令 04 原 機 (敦 廃) 003
令和 4 年 4 月 28 日

新型転換炉原型炉施設 廃止措置計画変更認可申請書

- (1) ユニット型空気圧縮機の主要な仕様を性能維持施設に反映する。
- (2) ユニット型空気圧縮機及び原子炉補機冷却系代替冷却装置の設計及び工事の方法を追記する。
- (3) 受電先を 275kV 敦賀線から 77kV 立石線に切替え，275kV 開閉所を供用終了する受電系統の運用変更について追記する。

新型轉換炉原型炉施設 廃止措置計画変更認可申請書
変更前後比較表

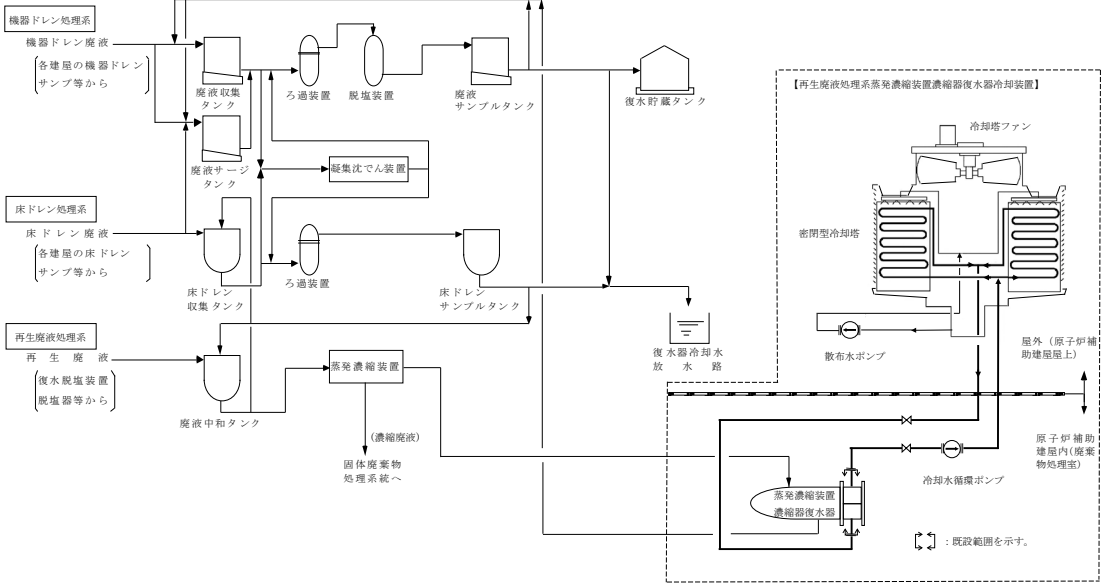
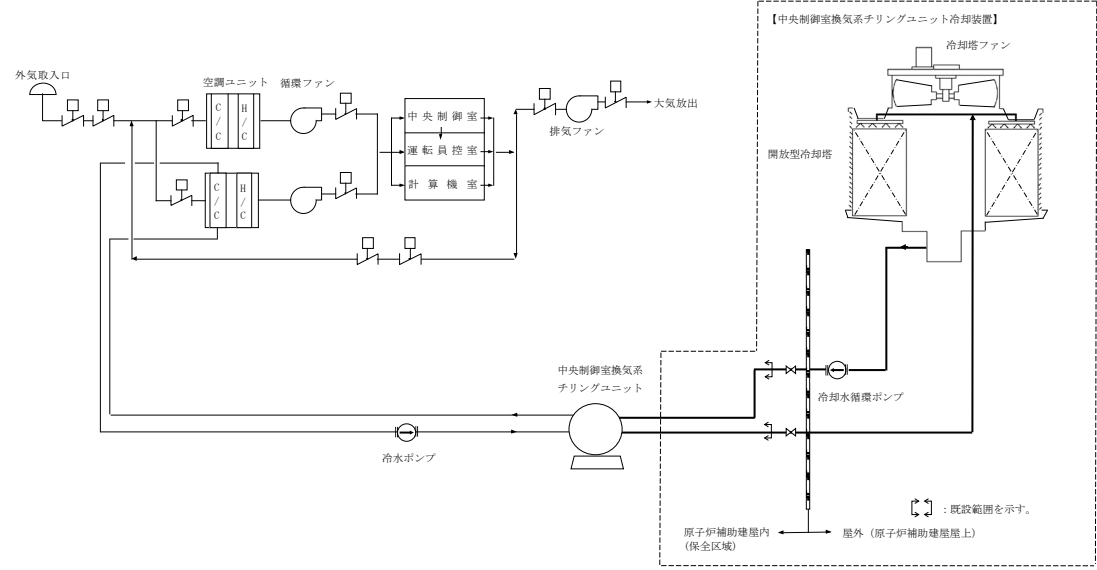
変更前	変更後	備考
	<p><u>線エネルギー（中性子照射，ガンマ線吸収）等が熱として付加され，重水冷却系の重水冷却器で原子炉補機冷却水により冷却する。</u></p> <p><u>*2：原子炉残留熱</u></p> <p><u>原子炉の停止時において，炉心の崩壊熱及び原子炉冷却材の保有熱等の残留熱を除去するため，余熱除去系の熱交換器で原子炉補機冷却水により冷却する。</u></p> <p><u>*3：事故時の格納容器内の発生熱</u></p> <p><u>原子炉運転において，一次冷却系破断事故が発生した場合，破断口から流出する一次冷却水，蒸気ドラム逃がし安全弁及び隔離冷却系から放出される蒸気が蒸気放出プールに流入する。これらを除熱するため，蒸気放出プール冷却系の熱交換器にて，原子炉補機冷却水により冷却する。</u></p> 	<p>・別添資料 3-1 に「原子炉補機冷却系の供用終了に伴う各負荷に付帯する代替冷却装置の設置について」を追加する。</p>

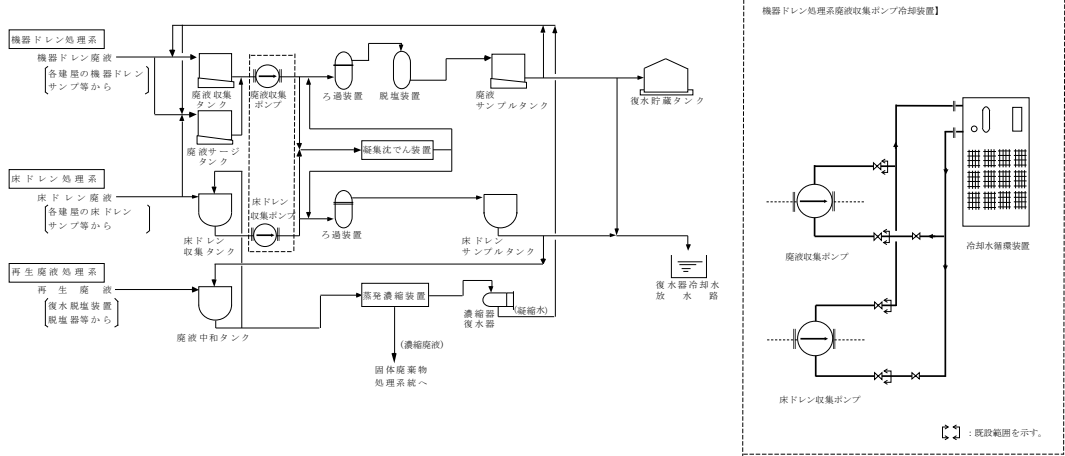
原子炉運転中	令和4年3月末時点	系統数		2	1	流量		1,248 m ³ /h/系統	1,248 m ³ /h/系統	原子炉補機	基数	2	1	冷却熱交換器	交換熱量	約 2.6×10 ⁷ kcal/h/基	約 2.6×10 ⁷ kcal/h/基	原子炉補機	基数	3 (うち1は予備)	1	冷却水ポンプ	容量	1,248 m ³ /h/台	1,248 m ³ /h/台		全揚程	約 73 m	約 73 m	<p>・別添資料 3-1 に「原子炉補機冷却系の供用終了に伴う各負荷に付帯する代替冷却装置の設置について」を追加する。</p>
		原子炉運転中	令和4年3月末時点																															
系統数		2	1																															
流量		1,248 m ³ /h/系統	1,248 m ³ /h/系統																															
原子炉補機	基数	2	1																															
冷却熱交換器	交換熱量	約 2.6×10 ⁷ kcal/h/基	約 2.6×10 ⁷ kcal/h/基																															
原子炉補機	基数	3 (うち1は予備)	1																															
冷却水ポンプ	容量	1,248 m ³ /h/台	1,248 m ³ /h/台																															
	全揚程	約 73 m	約 73 m																															
	<p>2.2 冷却装置の設置概要</p> <p>廃止措置以降において、原子炉補機冷却系における除熱対象機器は、再生廃液処理系蒸発濃縮装置濃縮器復水器、中央制御室換気系チリングユニット、床ドレン処理系床ドレン収集ポンプ、機器ドレン処理系廃液収集ポンプ、プール水冷却浄化系循環ポンプ及び圧縮空気系設備空気圧縮機のみである。</p> <p>各設備の機器は、各々の系統使用時のみ運転するものであることから、各設備の機器運転に合わせて冷却水が必要となる。</p> <p>このため、原子炉補機冷却系による一括冷却方式から分散型方式として除熱対象機器ごとに適切な冷却装置を設置する。ただし、圧縮空気系設備空気圧縮機については、冷却水を使用しない型式へ変更することとし、原子炉補機冷却系の供用を終了する。</p> <p>(1) 再生廃液処理系蒸発濃縮装置濃縮器復水器冷却装置</p> <p>再生廃液処理系蒸発濃縮装置濃縮器復水器冷却装置は、密閉型冷却塔及び冷却水循環ポンプにより構成し、冷却水入口配管及び出口配管の一部については既設を供用する。</p>

変更前	変更後	備考
	<p>冷却水は、処理廃液より高い圧力で濃縮器復水器を循環する系統構成とし、冷却装置の故障等により冷却水流量が規定量より低下した場合には、蒸発濃縮装置を自動停止する。なお、冷却装置が故障した場合、廃液の蒸発濃縮処理ができなくなるものの、他の性能維持施設への影響はなく、また、当面発生する廃液の貯蔵能力が十分に確保されており、漏えい等による作業員及び公衆の被ばく等につながるおそれはない。</p> <p>冷却装置の系統構成を図2に示す。</p>  <p>図2 再生廃液処理系蒸発濃縮装置濃縮器復水器冷却装置 系統構成図</p> <p>(2) 中央制御室換気系チリングユニット冷却装置</p> <p>中央制御室換気系チリングユニット冷却装置は、開放型冷却塔及び冷却水循環ポンプにより構成し、冷却水入口配管及び出口配管の一部については、既設を供用する。</p> <p>冷却水は、中央制御室換気系チリングユニットを循環する系統構成とし、冷却装置の故障等により冷却水流量が規定量より低下した場合には、チリングユニットを自動停止する。なお、循環送風機（循環ファン）は運転を継</p>	<p>備考</p> <ul style="list-style-type: none"> ・別添資料 3-1 に「原子炉補機冷却系の供用終了に伴う各負荷に付帯する代替冷却装置の設置について」を追加する。

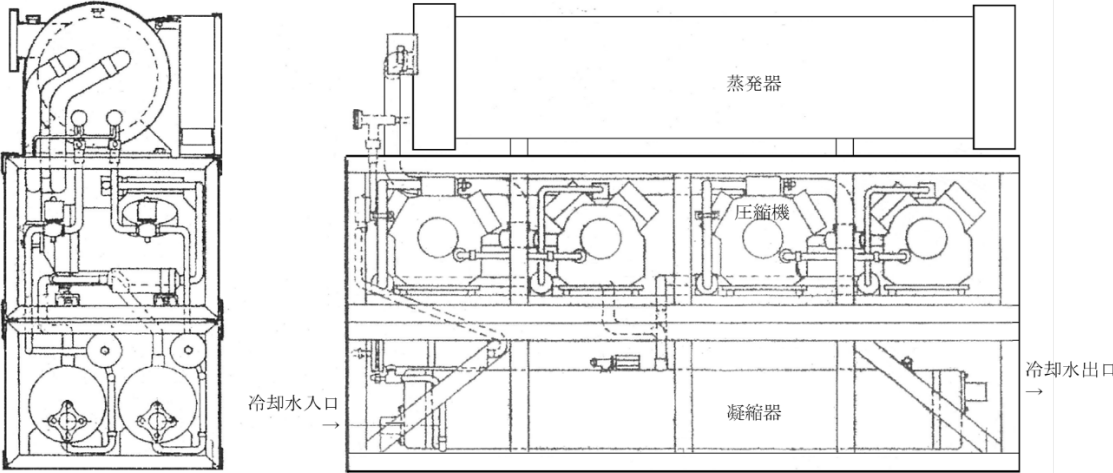
変更前	変更後				備考
<p>表3 原子炉補機冷却系の主な負荷の運用状態</p>					<p>・別添資料 3-1 に「原子炉補機冷却系の供用終了に伴う各負荷に付帯する代替冷却装置の設置について」を追加する。</p>
<p>原子炉補機冷却系の主な負荷</p>		<p>令和4年3月末時点における主な負荷の状態</p>		<p>冷却装置設置、原子炉補機冷却系供用終了後における主な負荷の運用状態</p>	
重水冷却系	重水冷却器	解体設備	—	— (令和4年3月末時点と同じ)	
蒸気放出プール冷却系	熱交換器	供用終了	○*1	解体設備へ移行	
余熱除去系	熱交換器	供用終了	○*1	解体設備へ移行	
しゃへい冷却系	熱交換器	解体設備	—	— (令和4年3月末時点と同じ)	
原子炉冷却材浄化系	非再生熱交換器	解体設備	—	— (令和4年3月末時点と同じ)	
廃棄物処理系	濃縮器復水器	供用中	○	冷却装置にて冷却水を供給	
	廃液収集ポンプ	供用中	○	冷却装置にて冷却水を供給	
	床ドレン収集ポンプ	供用中	○	冷却装置にて冷却水を供給	
中央制御室換気系	チリングユニット	供用中	○	冷却装置にて冷却水を供給	
プール水冷却浄化系	冷却器	供用中*2	—	冷却器胴側配管を解体設備へ移行	
	循環ポンプ	供用中	○	冷却装置にて冷却水を供給	
原子炉再循環系	再循環ポンプシール注排水系	解体設備	—	— (令和4年3月末時点と同じ)	
非常用冷却設備	高圧注水ポンプ	解体設備	—	— (令和4年3月末時点と同じ)	
	低圧注水ポンプ	解体設備	—	— (令和4年3月末時点と同じ)	
	隔離冷却ポンプ	解体設備	—	— (令和4年3月末時点と同じ)	
圧縮空気系設備	空気圧縮機	供用中	○	冷却水を使用しない型式へ変更	
<p>*1：原子炉補機冷却系の安定運転のため、解体設備に移行できる設備にも通水中</p>					
<p>*2：冷却器胴側配管は供用終了</p>					
<p>以上のことから、令和4年3月末時点における原子炉補機冷却系の性能（冷却能力）は、主な負荷の熱負荷量に対して過剰な状態で維持しており、冷却装置を設置して除熱対象設備と一体的に維持管理するよう変更する。また、原子炉補機冷却系を供用終了することは、廃止措置作業を安全かつ合理的に進める上で必要な措置であり、廃止措置の進捗に応じた性能低減、設備縮小化として合理的な運用が可能となる。</p>

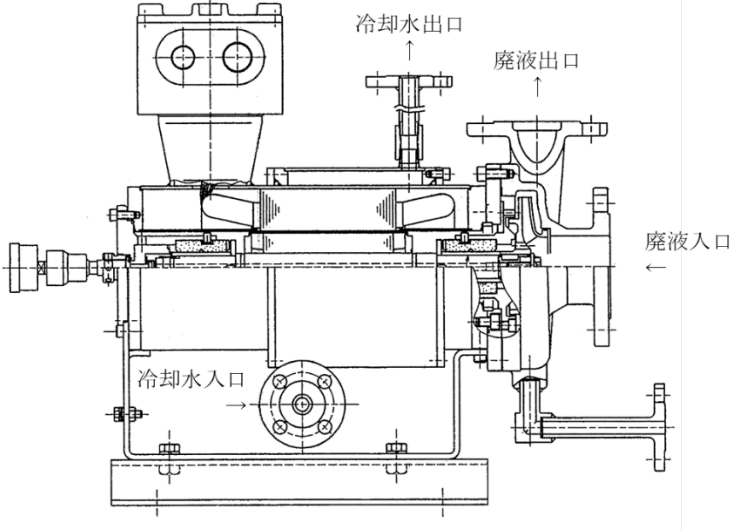
変更前	変更後	備考
	<p>4. <u>廃止措置作業への影響</u></p> <p><u>原子炉補機冷却系の主要機器（熱交換器，原子炉補機冷却水ポンプ等）の設置エリアは，原子炉補助建屋の地下1階の大部分を占めている。また，配管については，原子炉建屋，原子炉補助建屋，廃棄物処理室等の全域に敷設されている。現行のエリアにて原子炉補機冷却系の設備更新を行う場合，配管工事は，上記のとおり敷設エリアが広範囲にわたり，また，廃止措置作業における解体設備のエリアと干渉し，解体作業を安全に進める上で影響を及ぼす可能性がある。</u></p> <p><u>このため，引き続き除熱が必要となる各設備の対象機器は，原子炉補機冷却系による一括冷却方式から冷却装置を導入した分散型方式とすることにより，維持設備ごとに管理が可能となる。</u></p> <p><u>これにより，原子炉補機冷却系の定期点検に伴う除熱対象機器ごとの稼働制限及び点検工程干渉はなくなり，また，維持設備ごとに供用終了することが可能となるため，蒸気放出プール冷却系及び余熱除去系を解体設備に移行でき，さらに，原子炉補機冷却系を解体設備に移行することで，原子炉施設の安全性に影響を与えることなく，エリアごとに合理的な解体作業が可能となるなど，今後の解体作業を進める上での利点も大きい。</u></p> <p>5. <u>冷却装置の仕様評価</u></p> <p>(a) <u>再生廃液処理系蒸発濃縮装置濃縮器復水器</u></p> <p><u>再生廃液処理系蒸発濃縮装置濃縮器復水器（以下「濃縮器復水器」という。）は，蒸発濃縮装置で使用された水蒸気を原子炉補機冷却系で冷却し，凝縮させて復水にする機器である。図6に濃縮器復水器の外形図を示す。</u></p>	<p>・別添資料3-1に「原子炉補機冷却系の供用終了に伴う各負荷に付帯する代替冷却装置の設置について」を追加する。</p>

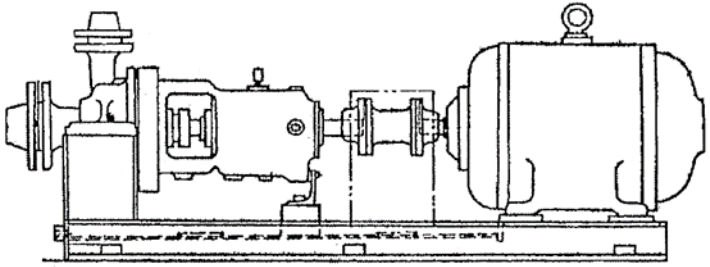
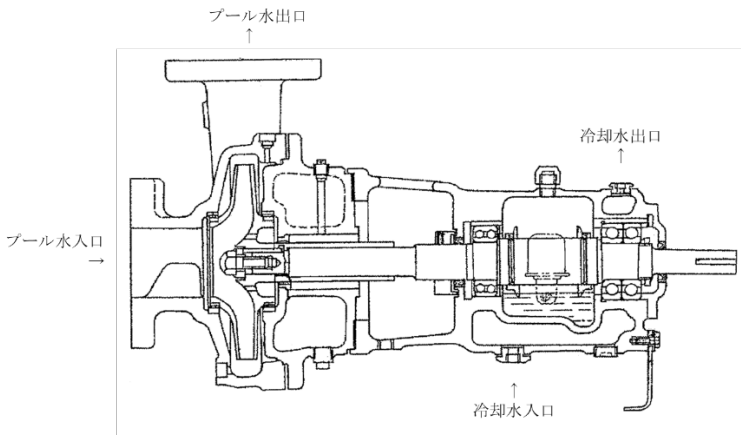
変更前	変更後	備考
	<p>り、設計仕様上の除熱量である 589,000kcal/h (≒685.0kW) と同等以上の冷却能力を有する冷却装置を設置することで、<u>濃縮器復水器の機能維持に影響を与えることはない</u>と評価できる。</p> <p>(b) <u>中央制御室換気系チリングユニット</u></p> <p>中央制御室換気系チリングユニット（以下「チリングユニット」という。）は、中央制御室内の温度調整をするために用いる冷水を冷却する冷凍装置であり、チリングユニットの凝縮器で発生した熱量を原子炉補機冷却系で冷却する。図 7 にチリングユニットの外形図を示す。</p>  <p>図 7 チリングユニット 外形図</p> <p>凝縮器の発生熱量は、<u>冷凍サイクルの冷却過程で冷媒から放出される熱量であり、これは蒸発器で取り入れた熱量である冷凍負荷（冷凍機の冷却能力）に圧縮機の入力に相当する熱量を加えたものとし、以下の式 (2) より求められる。</u></p> $\phi_k = \phi_0 + P \quad \dots \dots (2)$ <p>ϕ_k : 凝縮器負荷 [kcal/h]</p> <p>ϕ_0 : 冷凍負荷（冷凍能力） [kcal/h]</p>	<p>・別添資料 3-1 に「原子炉補機冷却系の供用終了に伴う各負荷に付帯する代替冷却装置の設置について」を追加する。</p>

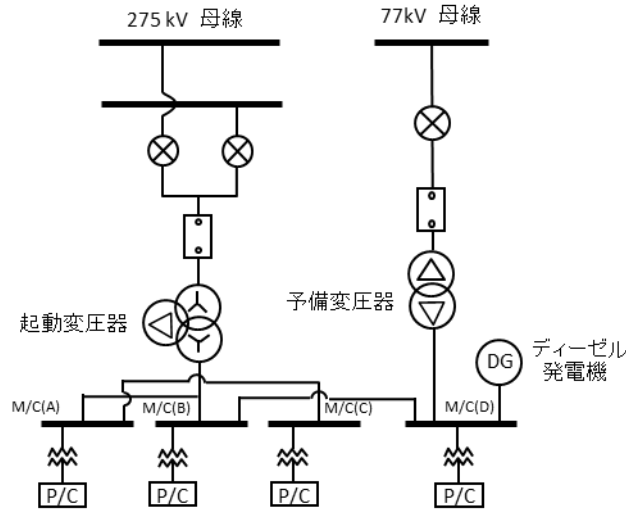
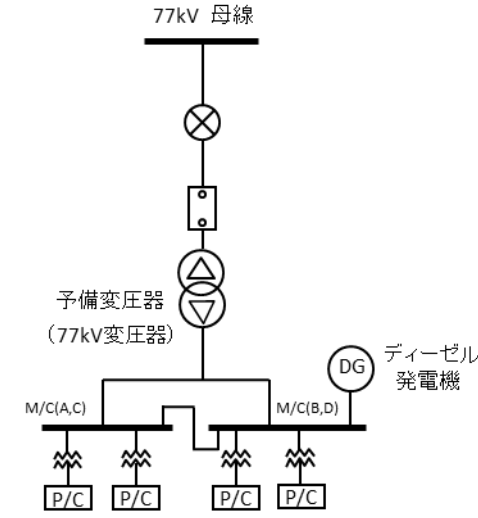
変更前	変更後	備考
	<p style="text-align: right;">別紙 3-1</p> <p>1. <u>廃止措置中の発電用原子炉施設に係る適合性について</u></p> <p><u>第三条の二に基づき、圧縮空気系設備ユニット型空気圧縮機は、性能維持施設である専ら廃止措置に必要な主要装置として維持管理を行う（本文6 表 6-1）。</u></p> <div style="border: 1px solid black; padding: 5px;"> <p>【研究開発段階発電用原子炉及びその附属施設の技術基準に関する規則の条文を抜粋】</p> <p><u>(廃止措置中の発電用原子炉施設)</u></p> <p><u>第三条の二 法第四十三条の三の三十四第二項の認可を受けた場合には、当該認可に係る廃止措置計画（同条第三項において準用する法第十二条の六第三項又は同条第五項の規定による変更の認可又は届出があったとき、その変更後のもの。以下この条において同じ。）で定める性能維持施設（研開炉規則第一百条の二第十一号の性能維持施設をいう。）については、第二章及び第三章の規定にかかわらず、当該認可に係る廃止措置計画に定めるところにより、当該施設を維持しなければならない。</u></p> </div>	<p>・圧縮空気系設備ユニット型空気圧縮機の技術基準への適合性確認を追加する。</p>
